**Area Vasta Costa – Settore Agenti Fisici**  
Via Marradi, 114 – 57126 Livorno

**OGGETTO:** Comune di Vicopisano – Adozione modifica al Piano comunale di classificazione acustica (PCCA) conseguente a variante urbanistica per la realizzazione di polo sociosanitario con 2 RSA.

Delibera di Consiglio Comunale n.17 del 26 aprile 2023.

*Parere ex art.5, comma 9, L.R. 89/98 e ss.mm.*

*Variante proposta dal Comune*

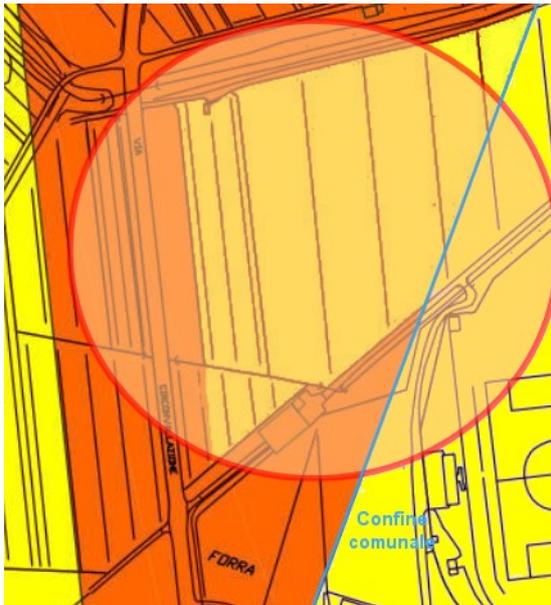
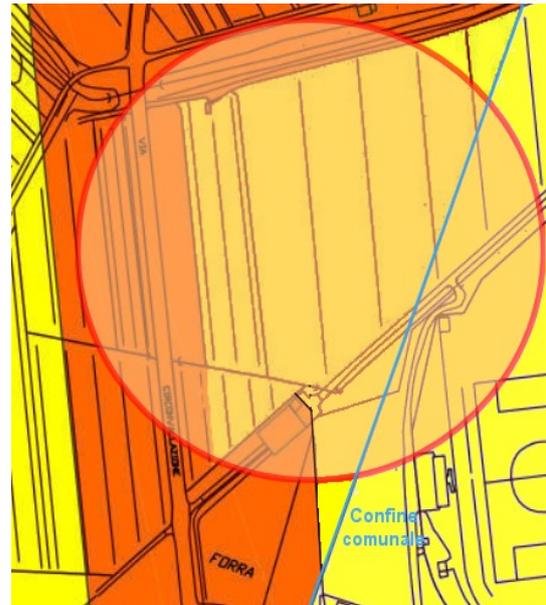
2. Tuttavia, è necessario rilevare che la modifica proposta comporta, nella parte sud-est al confine con il Comune di Bientina, la presenza di un’area in classe IV di spessore troppo ridotto, sagomata in modo acusticamente poco sostenibile e che non sembra essere basata su motivazioni urbanistiche o orografiche. In tal senso si ritiene opportuno verificare la fattibilità di una leggera modifica alla variante proposta, come di seguito illustrato, al fine di conseguire una sagomatura delle classi acusticamente più coerente:

*Suggerimento modifica di ARPAT*

- Si verifichi la fattibilità della modifica alla variante proposta, come illustrato nel punto 2 dell’istruttoria sopra riportata, al fine di conseguire una sagomatura delle classi acusticamente più coerente.
